改善箇所説明図

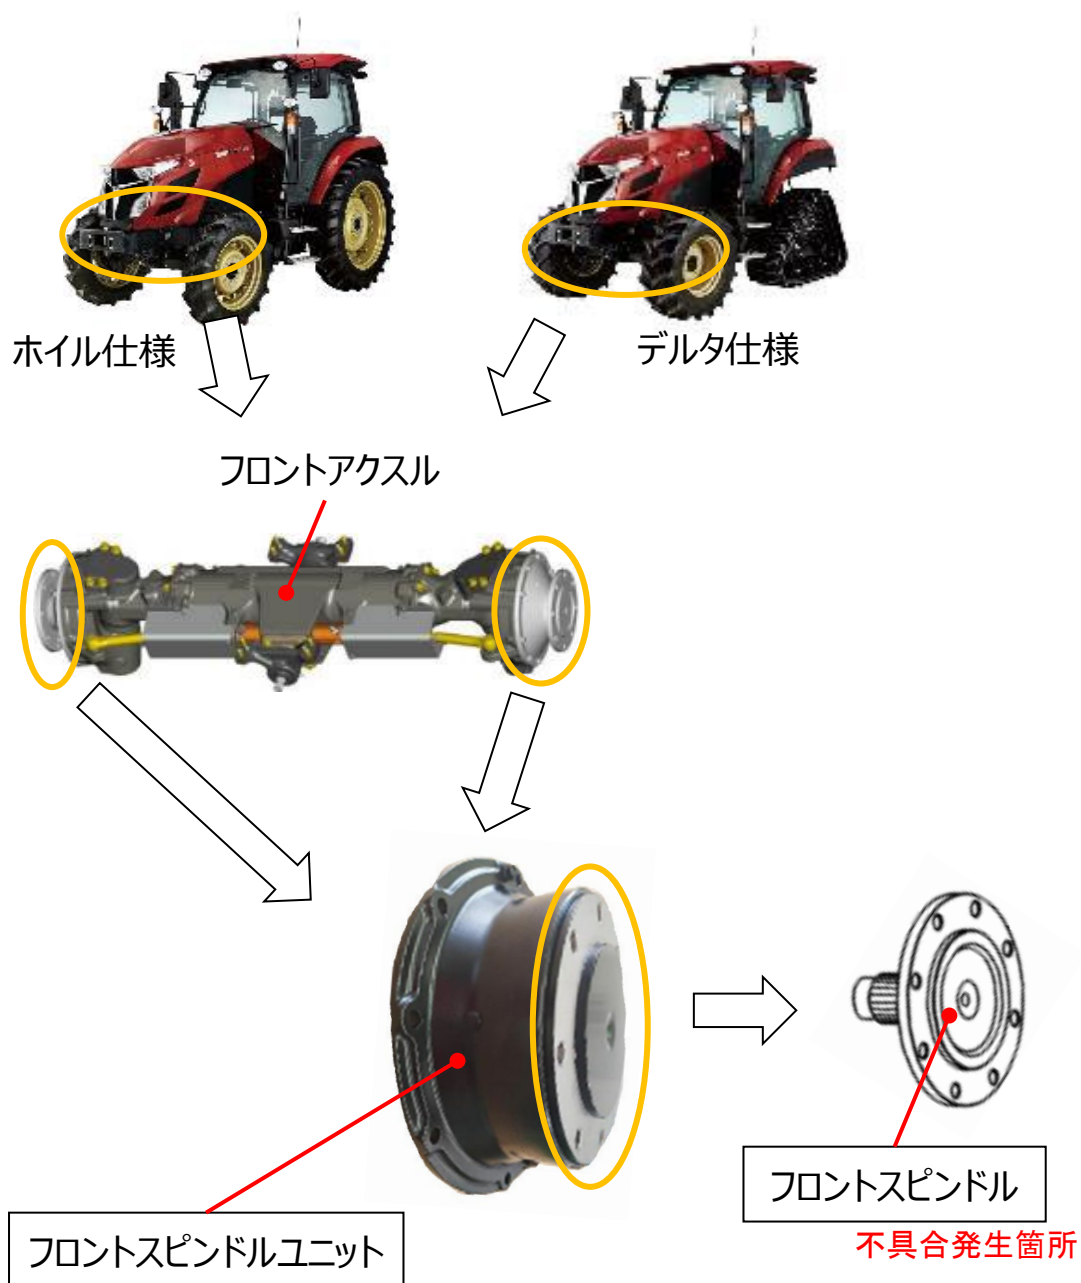
不具合発生箇所

農耕用トラクタのフロントスピンドルにおいて、設計段階の評価が不適切なため、強度が不足している。そのため、フロントウエイトやフロント作業機を装着した状態で、旋回操作の繰返しにより、フロントスピンドルに亀裂が入るものがある。そのままの状態で使用を続けると、最悪の場合、当該箇所が破断し、タイヤが脱落するおそれがある。

改善内容

全車両、左右のフロントスピンドルユニットを対策品と交換する。

は交換部品を示す。
